SCHEDA DI ISPEZIONE

PROGETTO ARCHITETTONICO

24003AR-PE0-SP-0003-2

Progetto Esecutivo ai sensi del D.Lgs. 36/2023
PNRR Missione 5, Componente 1 "Politiche del lavoro", Investimento 1.1
"Potenziamento dei Centri per l'impiego" – Ricostruzione edificio denominato ex
Arlecchino sito in Piazza Castruccio Castracani a Lido di Camaiore

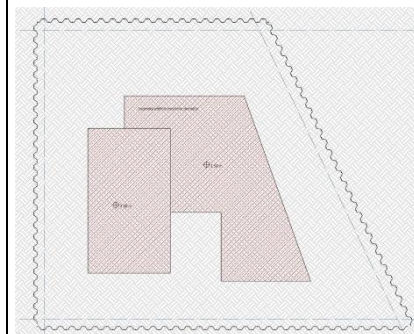
NC32.	Pag.9: al piano secondo la cucina viene descritta come “cucina a vista”. Tale descrizione non risulta congruente con quanto riportato negli elaborati grafici. Si chiedono chiarimenti in merito.	SA	Trattasi di elementi non previsti in appalto - vedi relazione generale, gli arredi, le diciture e le specifiche sono correttamente rappresentati ai fini della qualificazione architettonica, accessibilità e requisiti igienico sanitari	Non Conformità superata. Si prende atto della risposta dei Progettisti.
NC33.	Pag.13-14: il key plan e la legenda riportati sono incongruenti con quanto riportato negli elaborati grafici.	SA	si conferma che l'appalto non riguarda la sistemazione esterna e a verde, che saranno trattate dalla S.A. con provvedimenti ed affidamenti a	Non Conformità non risolta. La risposta non è pertinente con quanto richiesto.

(*)	RILIEVI ITS CONTROLLI TECNICI		ISP.	RISPOSTA DEL PROGETTISTA (09.07.2025) (05.08.2025)	RISCONTRO ITS CONTROLLI TECNICI (31.07.2025) (01.09.2025)
	(*)	NC = Non Conformità OSS = Osservazioni			
				parte. L'indicazione pertanto deve considerarsi meramente indicativa e non prescritta Il refuso verrà corretto	Non Conformità superata.
		PE.1A.GN.GE.REL.101.00_Relazione superamento barriere architettoniche			
NC34.		Chiarire se le aree esterne ed i parcheggi fanno parte dell'appalto. In caso contrario si chiede di specificare nella Relazione la loro esclusione dall'appalto.	SA	si conferma che l'appalto non riguarda la sistemazione esterna e a verde, che saranno trattate dalla S.A. con provvedimenti ed affidamenti a parte. L'indicazione pertanto deve considerarsi meramente indicativa e non prescritta Verrà integrato	Non Conformità non risolta. Gli elaborati devono riportare informazioni chiare e decifrabili. È opportuno inserire note scritte e riquadri evidenti rispetto a tutto ciò che non è oggetto del presente appalto. Non Conformità superata.

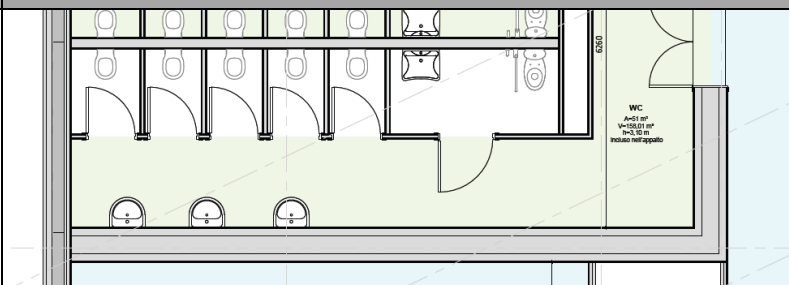
PE.1A.GN.GE.CAP.102.00_CAPITOLATO SPECIALE D'APPALTO - PARTE TECNICA - OPERE EDILI			
NC35.		Mancano le schede tecniche dei materiali.	VL	Non si ritiene utile né opportuno introdurre per evitare di condizionare l'appaltatore con prodotti commerciali che potrebbero non avere la corrispondenza in termini di tempestività di consegna o	Non Conformità non risolta. Mancano le caratteristiche dei materiali. Non Conformità non risolta. È opportuno fornire i requisiti prestazionali dei materiali.

(*)	RILIEVI ITS CONTROLLI TECNICI		ISP.	RISPOSTA DEL PROGETTISTA (09.07.2025) (05.08.2025)	RISCONTRO ITS CONTROLLI TECNICI (31.07.2025) (01.09.2025)
	(*)	NC = Non Conformità OSS = Osservazioni			
				Non si ritiene utile né opportuno introdurre per evitare di condizionare appaltatore con prodotti commerciali che potrebbero non avere la corrispondenza in termini di tempestività di consegna o	
NC36.		Mancano riferimenti ai pannelli in vetro retro smaltato, come riportato nella relazione tecnica.	VL	si conferma che l'appalto non riguarda tali pannelli, che saranno trattate dalla S.A. con provvedimenti ed affidamenti a parte. L'indicazione pertanto deve considerarsi meramente indicativa e non prescritta Verrà integrato	Non Conformità non risolta. Non Conformità non risolta. La relazione tecnica, in cui è presente il riferimento ai pannelli in oggetto, sembra non presentare integrazioni rispetto alla precedente. Sono state previste porte E160 per la normativa dell'antincendio dove necessario (vedere elaborati grafici), mentre negli altri ambienti sono state previste porte con specchiature in alluminio, in acciaio e porte tamburate con pannelli in vetro smaltato. Per il piano terra nell'attuale appalto non sono comprese le lavorazioni di finitura del bar, dell'info point, della sala conferenze e l'ascensore ed il montacarichi ad uso del ristorante che collega il piano al piano secondo. Inoltre, sarebbe opportuno che gli elaborati contenessero informazioni chiare e decifrabili. È opportuno inserire note scritte e riquadri evidenti rispetto a tutto ciò che non è oggetto del presente appalto.

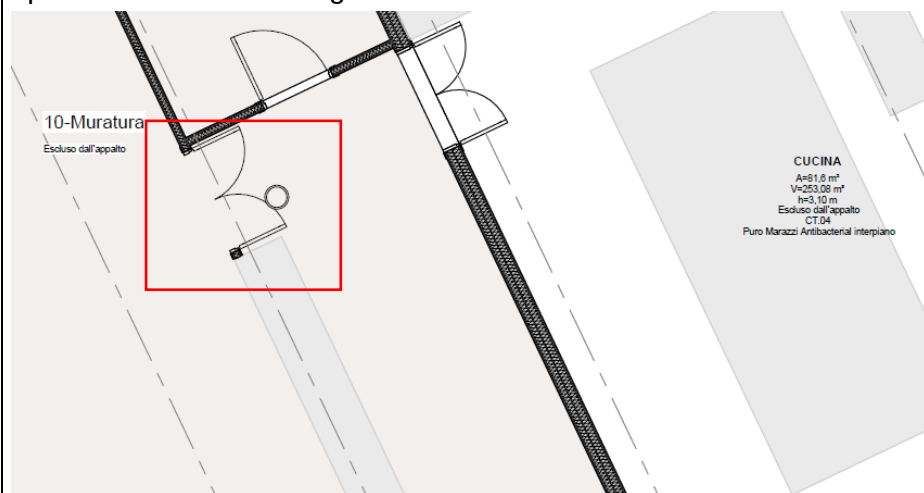
NC39.	Si chiede di implementare le quote, inserire la toponomastica e l'intero perimetro del lotto di progetto.		SA	Verranno integrate Stato attuale area di cantiere	Non Conformità non risolta.

(*)	RILIEVI ITS CONTROLLI TECNICI		ISP.	RISPOSTA DEL PROGETTISTA (09.07.2025) (05.08.2025)	RISCONTRO ITS CONTROLLI TECNICI (31.07.2025) (01.09.2025)
	(*)	NC = Non Conformità OSS = Osservazioni			
					Non è chiaro a quale stato attuale si riferisce l'elaborato. Non Conformità risolta.
		PE.1A.GN.P0.PNT.103.00_Sovrapposto - Pianta piano terra			
OSS4.	Si chiede di migliorare la grafica campendo tutte le parti dell'edificio che risultano di nuova realizzazione (vedi zona scala-ascensori).		SA	Verranno integrate	Osservazione recepita.
		PE.1A.GN.PI.PNT.104.00_Progetto - Pianta piano interrato - Funzioni e arredi			
NC40.	Si chiede di specificare dove siano collocate le vasche per il recupero delle acque piovane e per l'accumulo di acqua per l'antincendio citate all'interno della Relazione specialistica.		SA	Verranno integrate	Non Conformità risolta.
		PE.1A.GN.P0.PNT.105.00_Progetto - Pianta piano terra - Funzioni e arredi

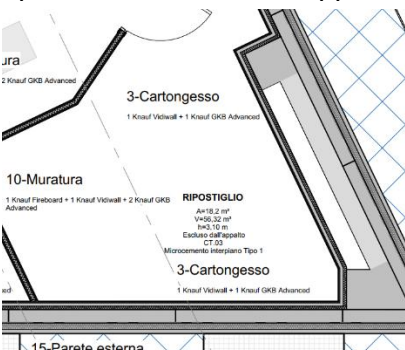
(*)	RILIEVI ITS CONTROLLI TECNICI		ISP.	RISPOSTA DEL PROGETTISTA (09.07.2025) (05.08.2025)	RISCONTRO ITS CONTROLLI TECNICI (31.07.2025) (01.09.2025)
	(*)	NC = Non Conformità OSS = Osservazioni			
NC43.	Mancano indicazioni grafiche sui parapetti in vetro, sulla parte esterna.			Verranno integrate	Non Conformità superata. Si prende atto che i parapetti in vetro sono esclusi dall'appalto.
	PE.1A.GN.PI.PNT.109.00_Progetto - Pianta piano interrato				
NC44.	Manca l'indicazione della quota altimetrica.		SA	Verrà integrata	Non Conformità risolta.
NC45.	Si chiede di chiarire la segnaletica da realizzare.		SA	Verrà specificata	Non Conformità risolta.
NC46.	Non si ha evidenza dei punti di raccolta della acque meteoriche ne delle pendenze soprattutto con riferimento alla porzione carrabile e nei pressi delle rampe.		SA	Verrà aggiunto nella sezione impianti Verrà risolta	Non Conformità risolta in parte. Con riferimento all'immagine di seguito riportata si chiede di chiarire il sistema di griglie di raccolta delle acque meteoriche in quanto non sembra coprire l'intera superficie caratterizzata dal deflusso delle acque meteoriche.

(*)	RILIEVI ITS CONTROLLI TECNICI		ISP.	RISPOSTA DEL PROGETTISTA (09.07.2025) (05.08.2025)	RISCONTRO ITS CONTROLLI TECNICI (31.07.2025) (01.09.2025)
	(*)	NC = Non Conformità OSS = Osservazioni			
NC50.		Manca l'indicazione delle pendenze della copertura.	SA	Verrà integrata	Non Conformità risolta.
NC51.		Manca l'indicazione delle linee vita previste nel PFTE e richieste dalla normativa vigente della regione Toscana. Il sistema delle linee vita deve essere progettato e computato e il coordinatore della sicurezza deve fornire l'ETC.	SA	Verrà integrata Vedi PE.1A.GN.GE.PNT.139.00_Li elaborato nee vita e vedi NC95 e NC96	Non Conformità non risolta. Si prende atto di quanto indicato nel progetto architettonico ma si segnala che non è stato fornito elaborato tecnico della copertura previsto dalla normativa vigente. Non Conformità non risolta. Si prende atto dell'elaborato fornito nel progetto architettonico ma si segnala che lo stesso non risulta verificabile in quanto non è presente l'ETC previsto dalla norma e di conseguenza non è chiaro se lo stesso risponda ai requisiti previsti dalla normativa. <u>Si rimanda al RUP.</u>

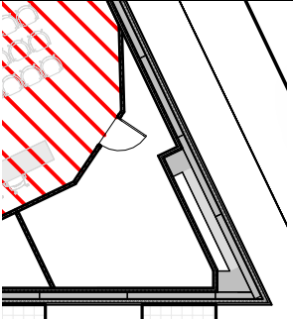
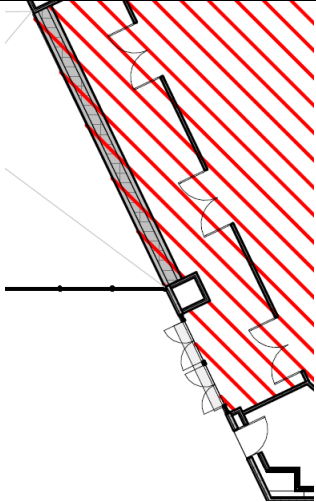
NC52.		Manca la rappresentazione dei pannelli fotovoltaici, della botola di accesso e dei vari torrini di ventilazione/esalazione previsti ne PFTE.	SA	Verrà integrata Verrà risolta	Non Conformità risolta in parte. Mancano i torrini di ventilazione/esalazione previsti

(*)	RILIEVI ITS CONTROLLI TECNICI		ISP.	RISPOSTA DEL PROGETTISTA (09.07.2025) (05.08.2025)	RISCONTRO ITS CONTROLLI TECNICI (31.07.2025) (01.09.2025)
	(*)	NC = Non Conformità OSS = Osservazioni			
					ne PFTE. Non sono più previsti in appalto? Non Conformità risolta in parte. Sono stati inseriti 3 cassonati ma si segnala che la mancanza delle restanti forometrie già previste nel PFTE. Ad esempio, relativamente al cavedio bagni il progetto degli IM riporta quanto segue:  Ma il progetto architettonico non prevede forometrie. Inoltre, il PFTE prevedeva altre forometrie di ventilazione ad esempio relativo alla cucina che nel PE non sono rappresentate. Si chiede di verificare e chiarire.

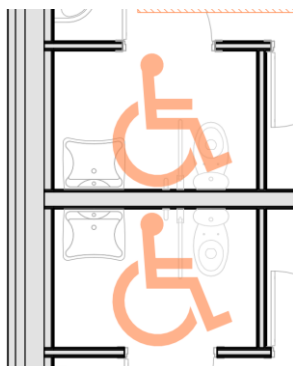
NC56.	Chiarire retino blu esterno all'edificio. Di che si tratta? È oggetto di appalto?		SA	Verrà integrata	Non Conformità superata. La campitura è stata rimossa.
NC57.	Verificare le finiture oggetto di appalto. Ad esempio il ripostiglio di seguito riportato è escluso dell'appalto  Ma nel keyplan non è presente il retino		SA	Trattasi di elementi non previsti in appalto - vedi relazione generale, gli ambienti sono correttamente rappresentati ai fini della qualificazione architettonica, accessibilità e requisiti igienico sanitari Verrà risolta	Non Conformità risolta in parte. Il retino dell'ambiente ripostiglio è stato corretto. Si chiede di chiarire se la Muratura-14 sia oggetto di appalto o meno in quanto le informazioni tra key-plan e pianta risultano incongruenti tra loro.

(*)	RILIEVI ITS CONTROLLI TECNICI		ISP.	RISPOSTA DEL PROGETTISTA (09.07.2025) (05.08.2025)	RISCONTRO ITS CONTROLLI TECNICI (31.07.2025) (01.09.2025)
	(*)	NC = Non Conformità OSS = Osservazioni			
					 Non Conformità risolta.
		PE.1A.GN.P0.PNT.124.00 Progetto - Pianta piano terra - Controsoffitti			
NC58.		Nell'elaborato non vi è un esplicito riferimento alle opere non oggetto di appalto. Si chiede di integrare l'indicazione.	SA	Verrà integrata	Non Conformità risolta.
		PE.1A.GN.P0.PNT.128.00_Superamento barriere architettoniche - Pianta piano terra			
NC59.		Con riferimento allo stralcio di seguito riportato si chiede di verificare che lo spazio necessario all'accostamento e al trasferimento laterale dalla sedia a ruote alla tazza w.c. rispetti quanto previsto dalla normativa D.M. n. 236/1989.	SA	Verrà integrata	Non Conformità risolta.

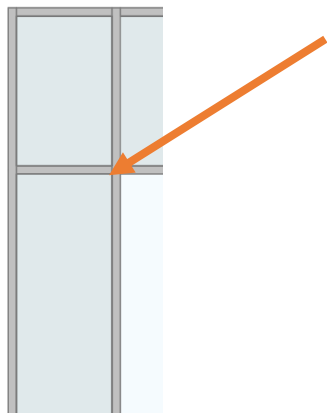
NC108.	Si richiede un chiarimento rispetto a quanto rappresentato nello stralcio di seguito riportato.		VL	Trattasi di un errore di visualizzazione del software che verrà risolta	Non Conformità risolta.

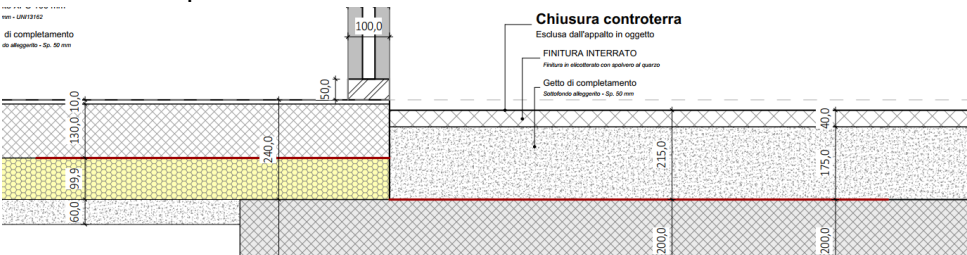
(*)	RILIEVI ITS CONTROLLI TECNICI		ISP.	RISPOSTA DEL PROGETTISTA (09.07.2025) (05.08.2025)	RISCONTRO ITS CONTROLLI TECNICI (31.07.2025) (01.09.2025)
	(*)	NC = Non Conformità OSS = Osservazioni			
		PE.1A.GN.GE.PNT.133 01 Particolari costruttivi 01			
NC130.		D-03: verificare risolto guaina su parapetto	SA	La guaina finirà nel punto evidenziato poiché il parapetto è un elemento esterno e non in appalto	Non conformità non risolta. La soluzione tecnologica proposta non funziona. <u>Non conoscendo la scrivente le tempistiche che intercorrono con l'appalto di completamento successivo si rimanda la valutazione al RUP.</u>
NC131.		In tutti i dettagli non viene mai rappresentata la struttura prefabbricata di conseguenza i dettagli non risultano né esaustivi né cantierabili. Inoltre, tutti i nodi riportano il "travetto prefabbricato" non previsto nel progetto strutturale. Si chiede di verificare ed integrare tutti i dettagli.	SA	Verrà aggiornato	Non Conformità risolta in parte. Si chiede di verificare il seguente nodo

(*)	RILIEVI ITS CONTROLLI TECNICI		ISP.	RISPOSTA DEL PROGETTISTA (09.07.2025) (05.08.2025)	RISCONTRO ITS CONTROLLI TECNICI (31.07.2025) (01.09.2025)
	(*)	NC = Non Conformità OSS = Osservazioni			
					 Dato che lo spirolo non copre tutta la superficie del pacchetto ma è presente un traverso che sicuramente verrà montato successivamente al getto.
NC132.	Tutti i dettagli devono riportare per ogni singolo elemento e singolo strato cosa è oggetto di appalto e cosa no (controsoffitti, finiture, vetri, parapetti...)		SA	Per verificare gli oggetti in appalto verificare le tavole Finiture	Non conformità non risolta e declassata ad Osservazione.
NC133.	NODO DI COPERTURA – PAVIMENTAZIONE IN VETRO È stato fornito il seguente dettaglio relativo al punto di contatto tra solaio in vetro e solaio in cls.		SA	Verrà aggiornato	Non Conformità non risolta. Il dettaglio non è congruente con il progetto strutturale in quanto non riporta la trave a mensola mentre prevede lo spirolo. Inoltre, vedere quanto segnalato alla NC131.
